改善箇所説明図

ウェッジロッドアセンブリ

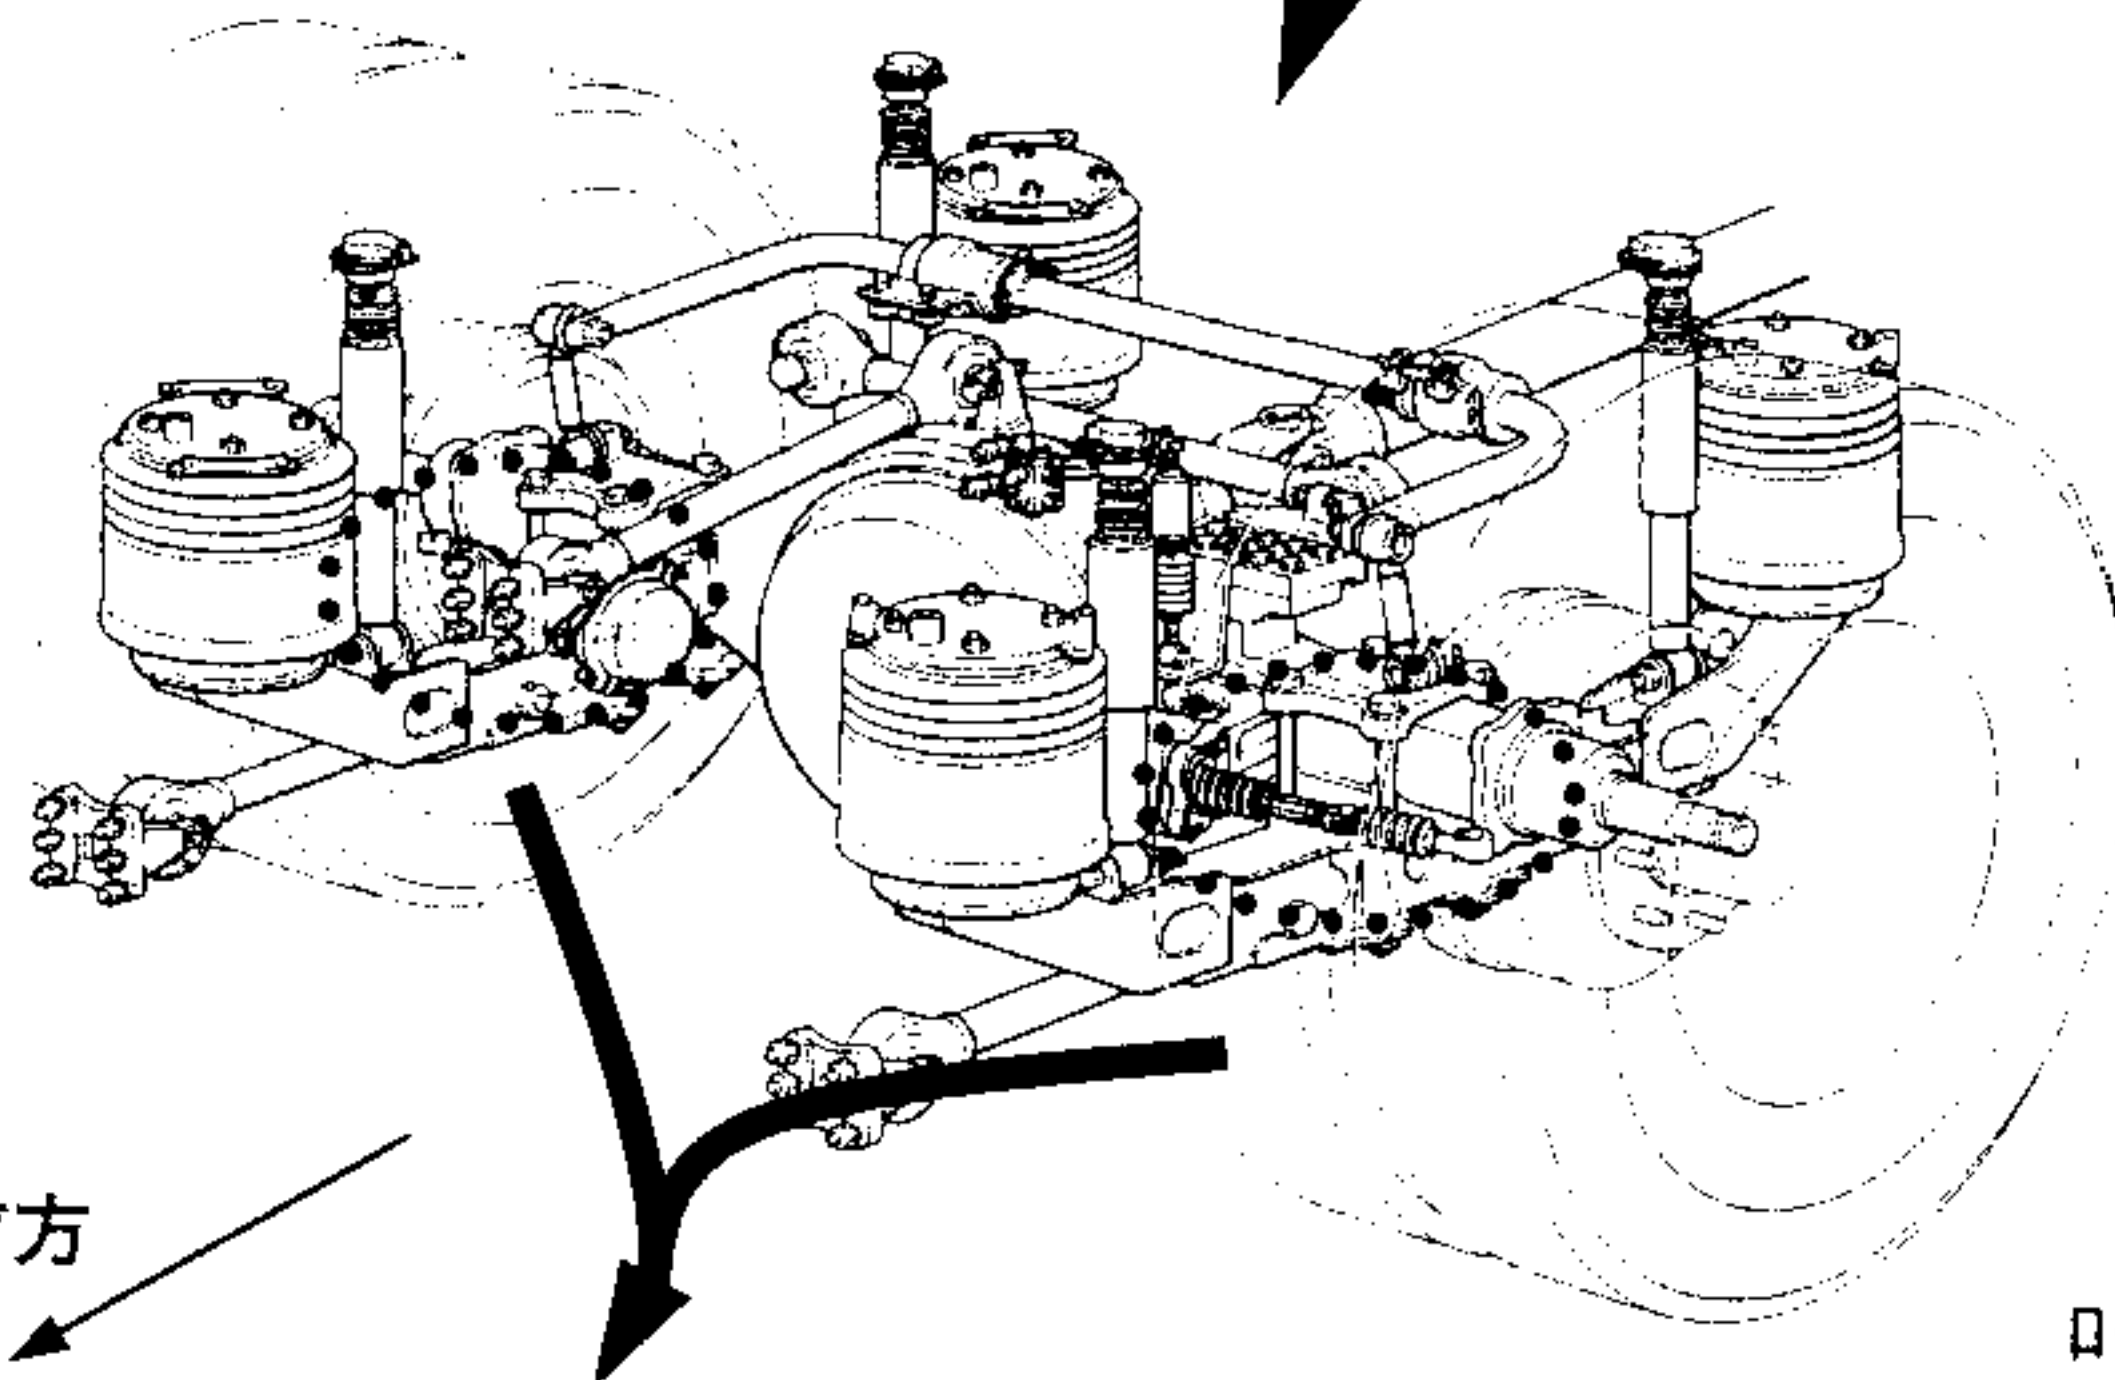
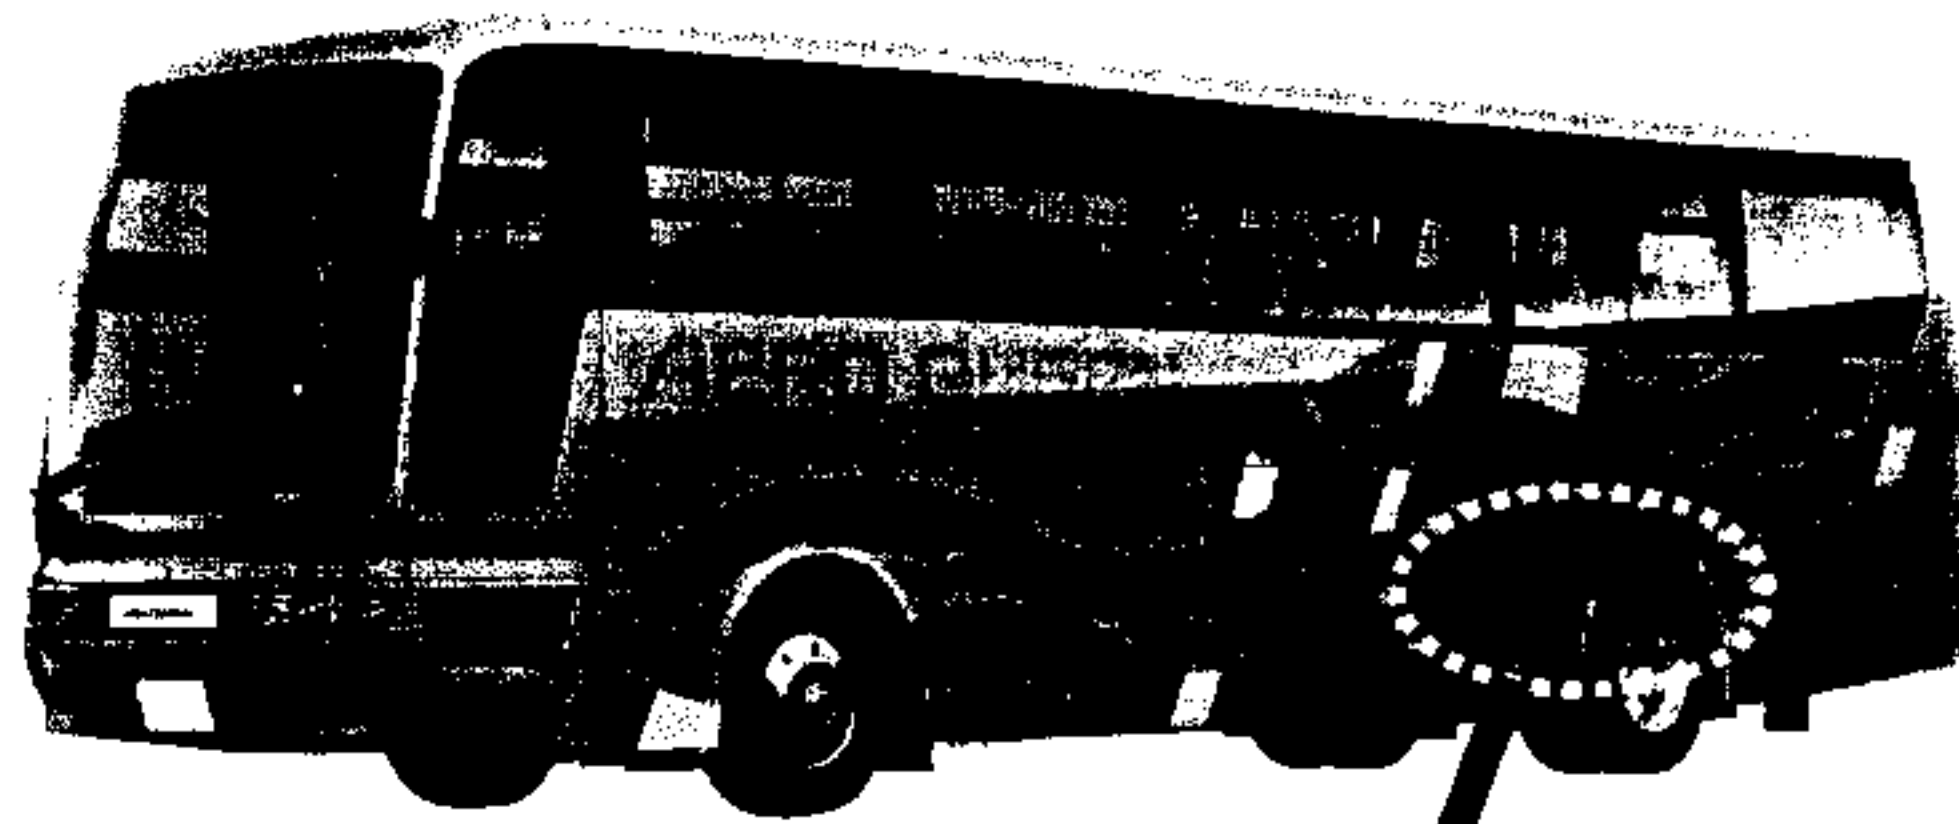
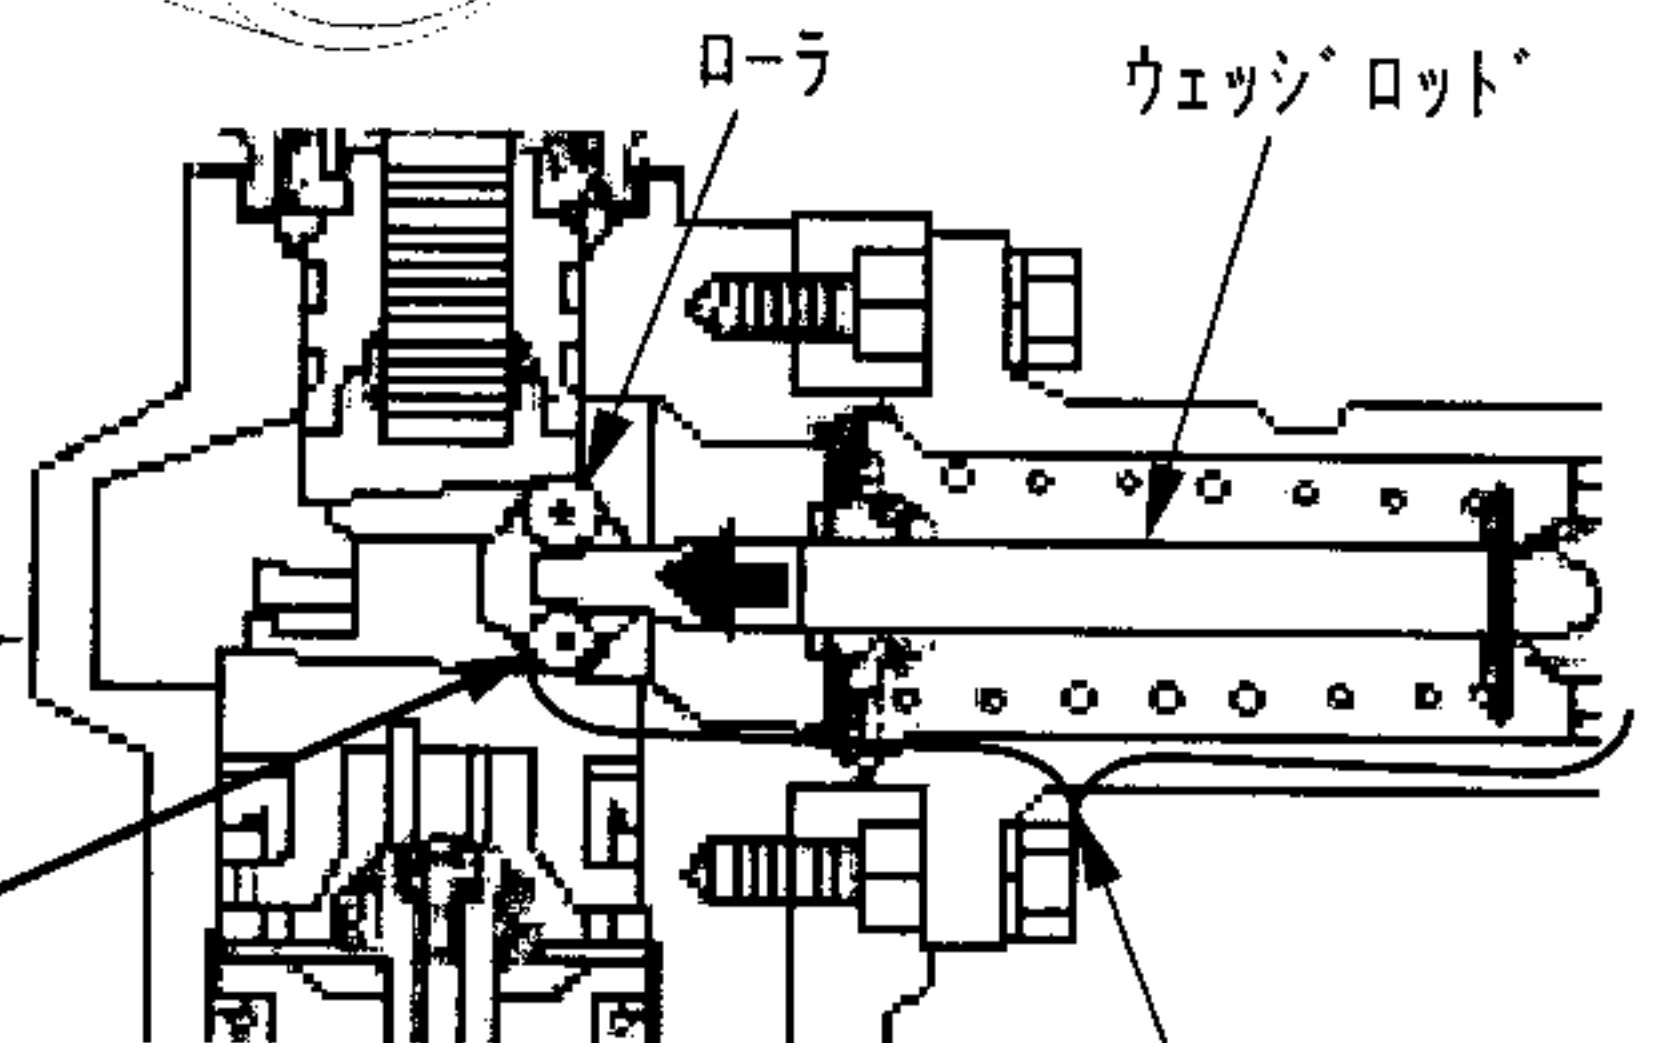
基準不適合箇所

スプリング式駐車ブレーキ装着車において、ブレーキシューを拡張するウェッジロッド先端部のローラに熱処理が不適切なものがある。そのため、当該ローラが早期に破損して、最悪の場合、駐車ブレーキが作動不良となり、駐車制動力が低下するおそれがある。

全車両、駐車ブレーキウェッジロッドをアセンブリで良品と交換する。なお、対策品の全数供給に時間を要することから、当面の暫定措置として、駐車ブレーキの作動確認の点検を実施し、作動不良のあるものは良品と交換し、問題のない車両は後日良品と交換する。
